**OGGETTO:** TRASMISSIONE ELABORATI RELATIVI ALLA RISULTANZE DEL RILIEVO PLANOALTIMETRICO ESEGUITO IN DATA 05/08/2021, DELLA DISCARICA PER RIFIUTI SPECIALI NON PERICOLOSI DEL COMUNE DI ATRI, SITA IN LOC. S' LUCIA, DEL CONSORZIO COMPR.LE PIOMBA FINO.

In riferimento alla richiesta pervenuta dalla Regione Abruzzo – S.G.R. con nota datata 27/07/2021 prot. 0312441/21, con la quale si richiede l'esecuzione di un rilievo planoaltimetrico dello stato di fatto della discarica per rifiuti speciali non pericolosi (ex R.S.U.), sita nel Comune di Atri (TE), in localita' Santa Lucia, di cui all'Autorizzazione Regionale A.I.A. n.81/120 del 06/02/2009 dalla Regione Abruzzo e richiesta di Variante Non Sostanziale presentata di cui al Giudizio CCR - V.I.A. n. 3464 del 22/07/2021, oltre la richiesta del Comune di Atri con nota di D.D. nr. 362 del 24/06/2012, al fine di accertare l'effettiva volumetria abbancata, si relaziona quanto segue:

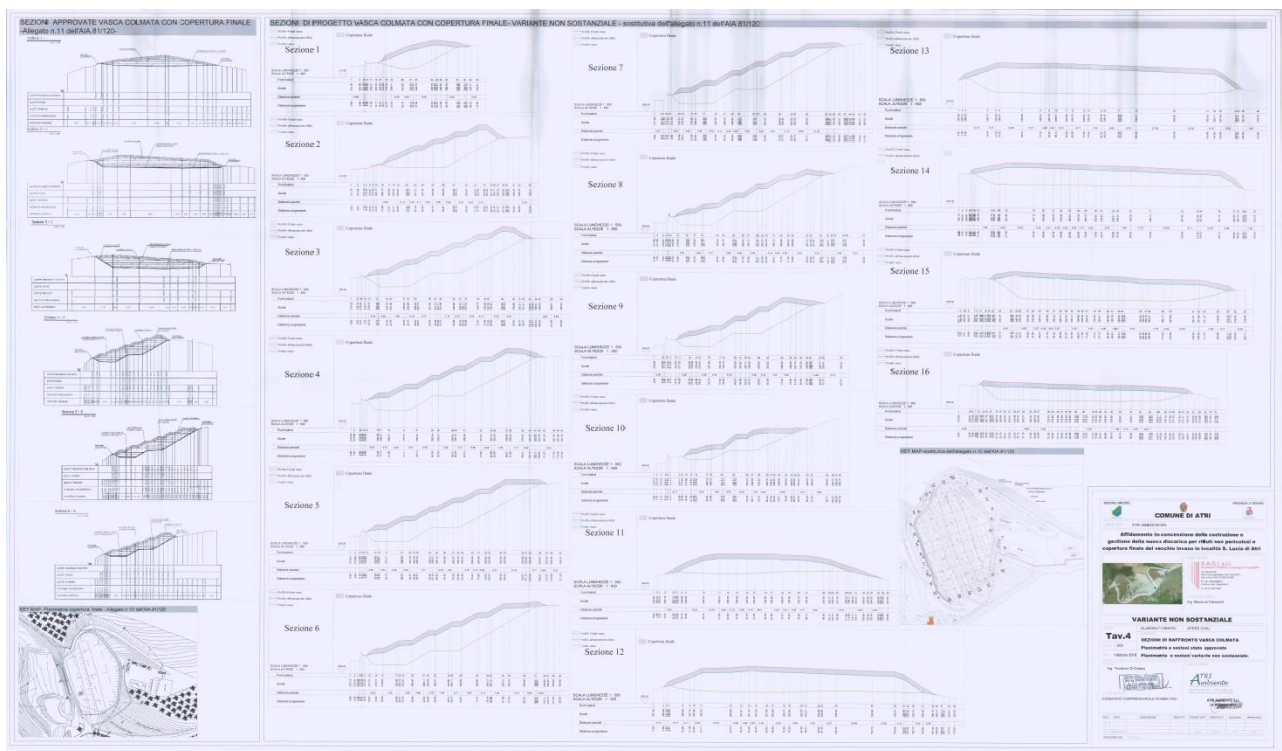
Modello della discarica comprensivo degli strati di chiusura, ultimate le operazioni di abbancamento, ricostruito sulla base della planimetria a curve di livello contenuta nella TAV. 03 – Planimetria di raffronto vasca di colmata, datata Febbraio 2018 ed allegata alla richiesta del Consorzio Compr.le Piomba Fino per il rilascio della Variante Non Sostanziale.

- Tav. 04 – Sezioni di raffronto vasca di colmata;

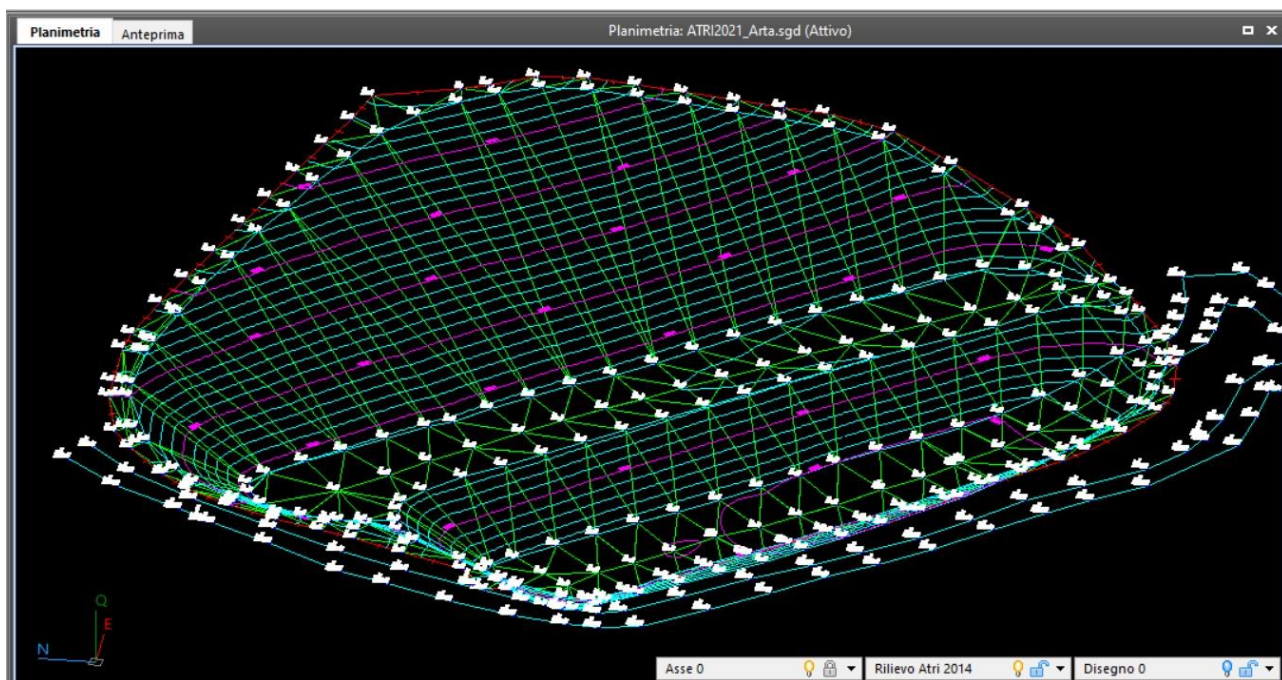
Come indicato nella TAV 01 allegata alla presente relazione tecnica, il confronto delle sezioni dello stato di fatto del rilievo ARTA del 05/08/2021 e lo stato dei luoghi, si evidenzia che in fase di realizzazione degli strati nella parte superiore del capping di chiusura, dovrà essere estesa il raccordo con il perimetro del telo in HDPE esistente e realizzazione di una canaletta perimetrale in c.a.p. o calandrate metalliche o altro materiale (peraltro riportato in progetto di V.N.S. come riscontrabile dalle sezioni della TAV. 04 progettuale).

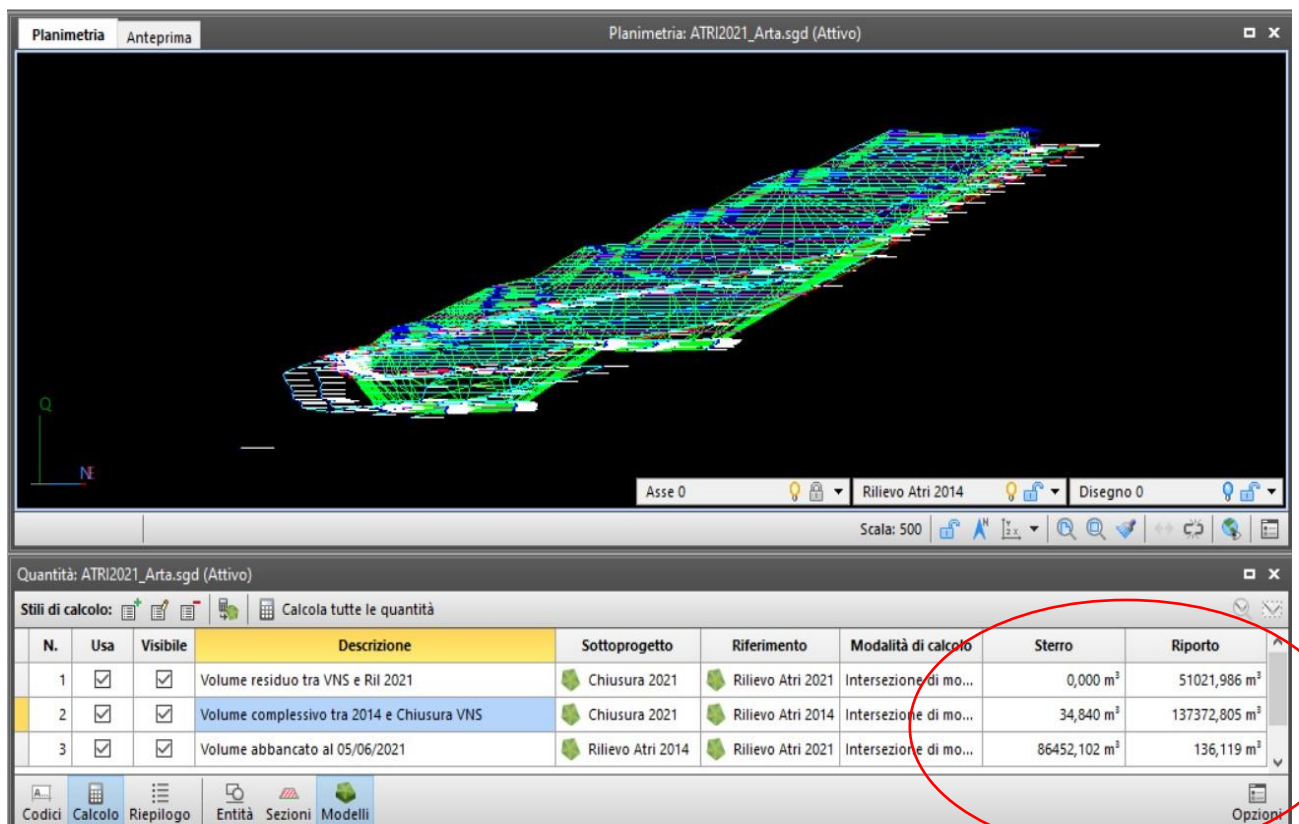
- 1) **Volume abbancato relativo ai soli rifiuti, riscontrabile tra il rilievo ARTA del 11/11/2014 e la data del nuovo rilievo planoaltimetrico del 05/08/2021, di mc. 86.452,102**, inferiore ai mc. 92.375 previsti nell'autorizzazione A.I.A. n.81/120 del 06/02/2009 dalla Regione Abruzzo;
- 2) Volume residuo tra il rilievo ARTA del 05/08/2021 e la conformazione a curve di livello di chiusura proposto dalla V.N.S. da ATRI AMBIENTE Srl, **di mc. 51.021,986** (comprensivo dei volumi che saranno occupati dagli strati del pacchetto di chiusura finale di spessore 2,50 mt);
- 3) Volume complessivo dell'intero invaso, tra il rilievo ARTA del 11/11/2014 a vasca vuota e conformazione di chiusura della V.N.S. presentata, a pacchetto realizzato per fine esercizio, di **mc. 137.372,986**;

- $Mc. 51.021,986 - Mc. 32.373,147 = \mathbf{Mc. 18.648,838 \text{ MAX AMMISSIBILE PER I SOLI RIFIUTI.}}$

- Capacità complessiva di  $Mc. 137.372,986 - Mc. 32.373,147 = \mathbf{mc. 104.999,839};$

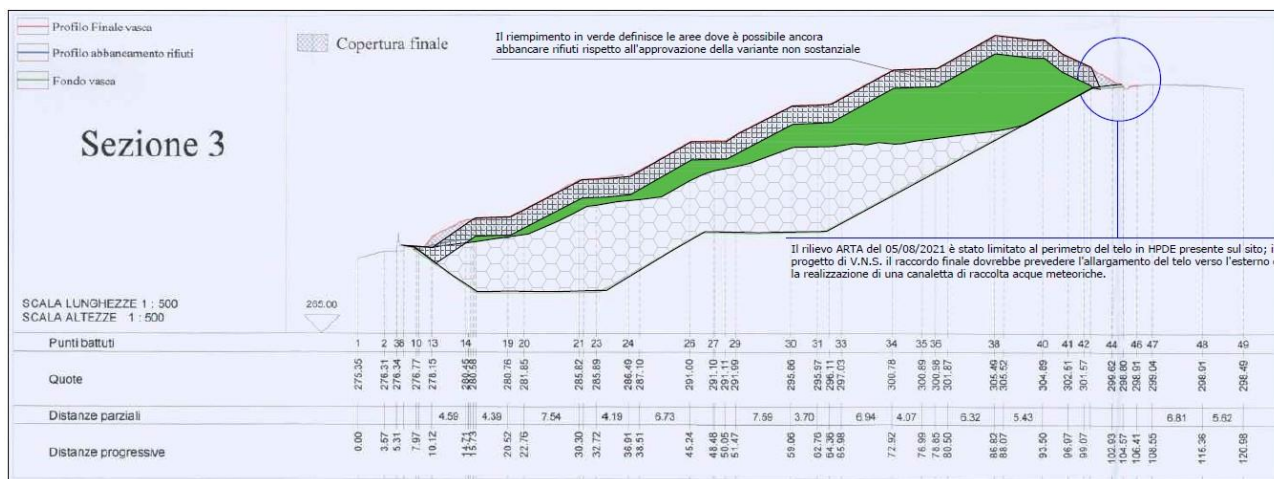
- Area piana attuale occupata dalla discarica è di mq. 12.949,259 superiore ai mq. 12.100 del progetto precedentemente approvato (A.I.A. n.81/120 del 06/02/2009 dalla Regione Abruzzo), comunque inferiore al 15% in più, ammissibile ai sensi dell'art. 45 comma

10 della L.R. n. 45/2007 e s.m.i., lettere c) e d); la superficie in eccesso riscontrata può essere considerata variante non sostanziale (Mq. 12.100 + 15%= mq 13.915 Max Ammissibile);

- **Volume in aumento richiesto dalla V.N.S., che passa da mc. 92.375 del progetto approvato con A.I.A. n.81/120 del 06/02/2009 dalla Regione Abruzzo, a mc. 104.999, 839, è comunque inferiore al 15% in più, ammissibile ai sensi dell'art. 45 comma 10 della L.R. n. 45/2007 e s.m.i., lettere c) e d); il volume in eccesso riscontrato può essere considerata variante non sostanziale (Mq. 92.375 + 15%= mq 106.231,25 Max Ammissibile);**
